| 東海第二種廃棄物埋設 審査資料 | |
| 資料番号 | 東海 L3-35-0 |

東海低レベル放射性廃棄物埋設事業所

廃棄物埋設地に係る設計の
変更概要について

第1図 埋設トレンチの平面図

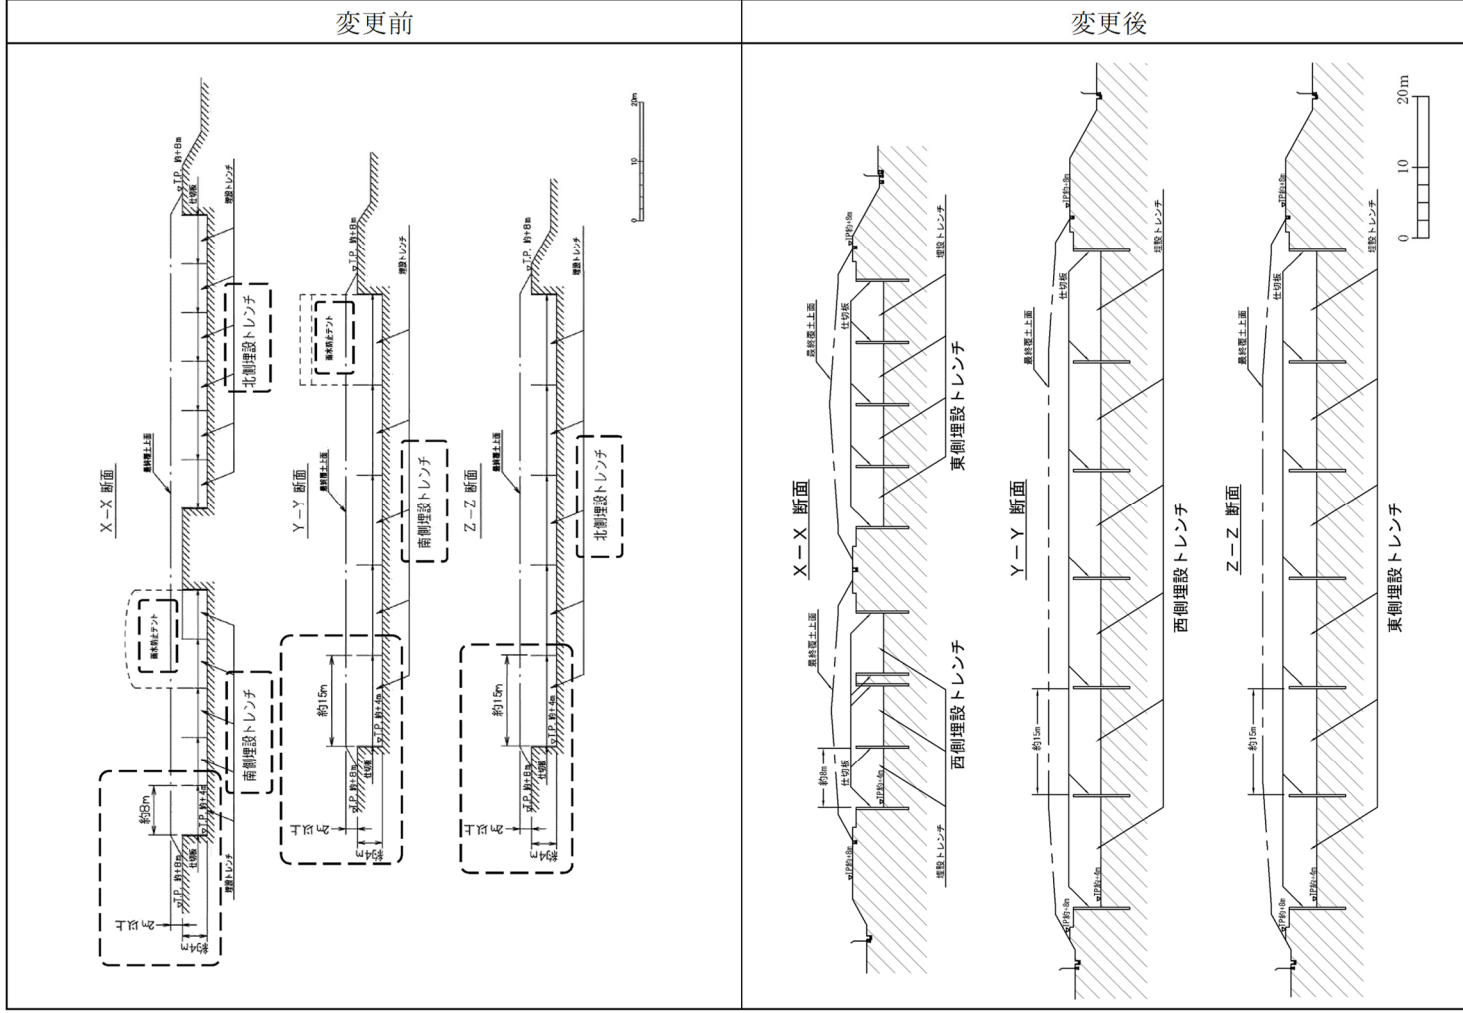
廃棄物埋設地内スペースの有効活用を図る等の理由から、南北に分けていた埋設トレンチを東西に分けるレイアウトとし、更に区画を南側25区画、北側30区画から西側18区画、東側24区画に変更する。

変更前後の埋設トレンチの平面図及び断面図を第1図及び第2図に示す。

第3図 覆土の断面図 (部分断面図)

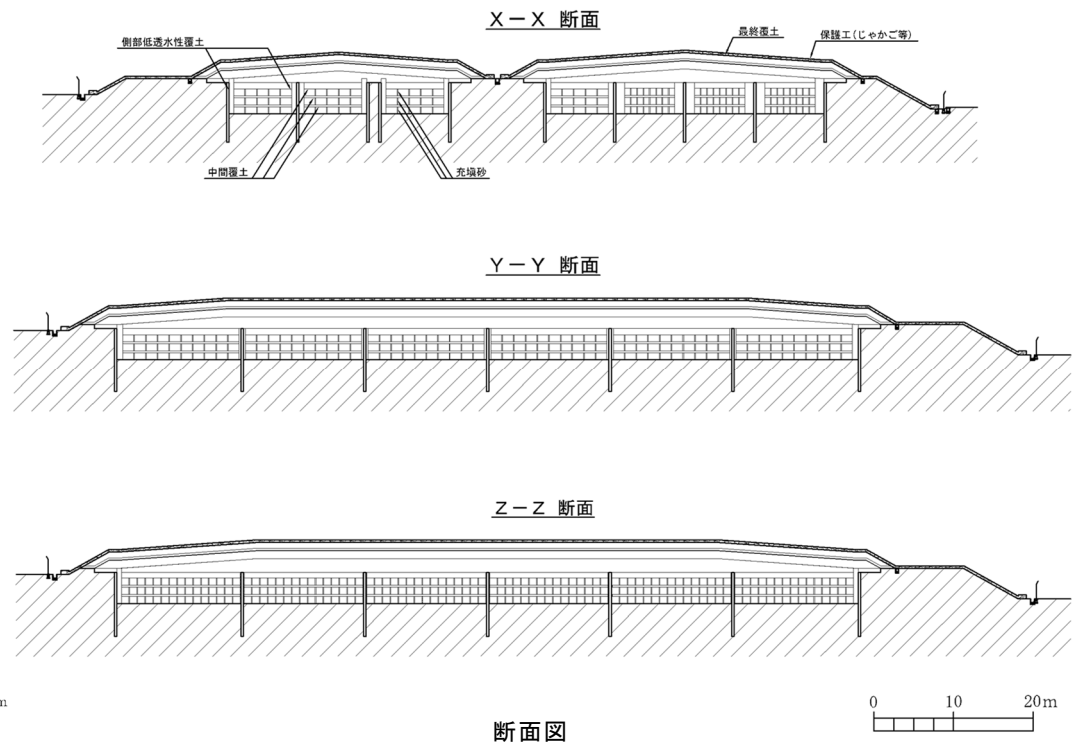
埋設トレンチ内への雨水の浸入を抑制する効果を向上させるため、最終覆土の一部及び埋設トレンチ外側部に使用する土質材料について、変更前よりも更に透水性の低い材料に変更する。

変更前後の覆土の断面図（部分断面図）を第3図に示す。また、変更後における覆土の平面図・断面図を第4図に、覆土の部分拡大断面図を第5図に示す。

第6図 保護工(じゃかご等)・最終覆土断面詳細図

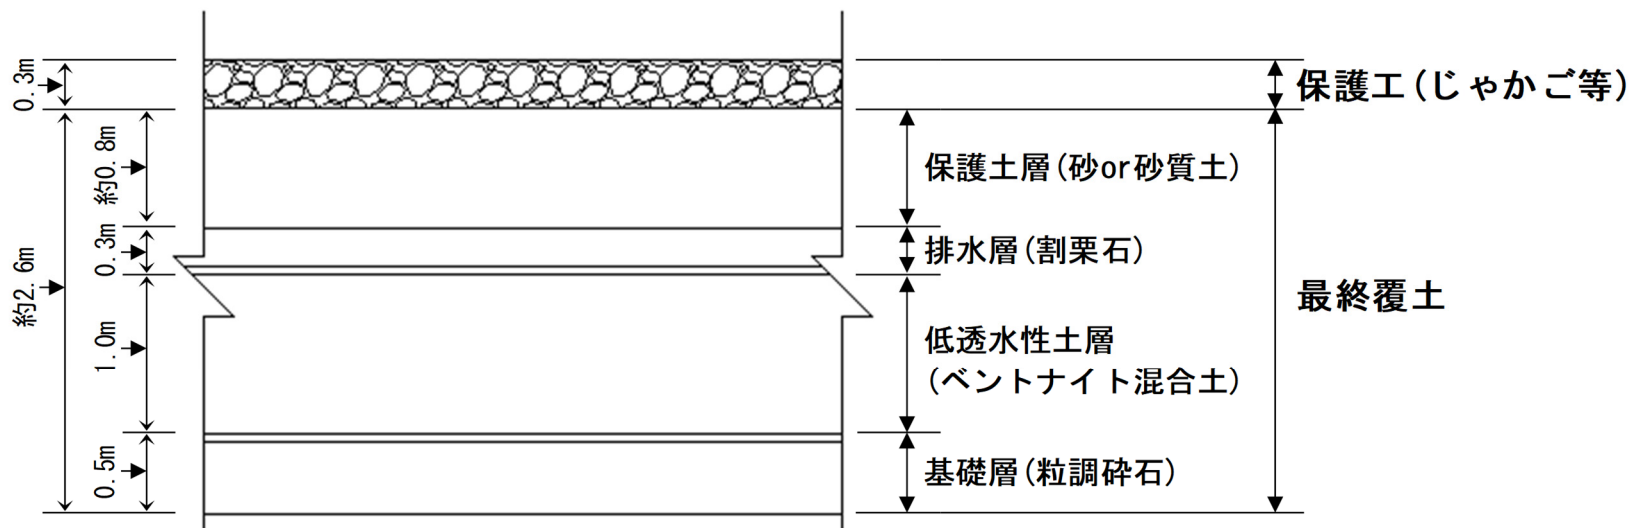
廃棄物埋設地に対する掘削抵抗性の観点から、最終覆土の上部に保護工（じゃかご等）を設置するとともに、最終覆土に他の層と材料物性が異なる石材などの層を設置する。

変更後における保護工（じゃかご等）・最終覆土の断面詳細図を第6図に示す。
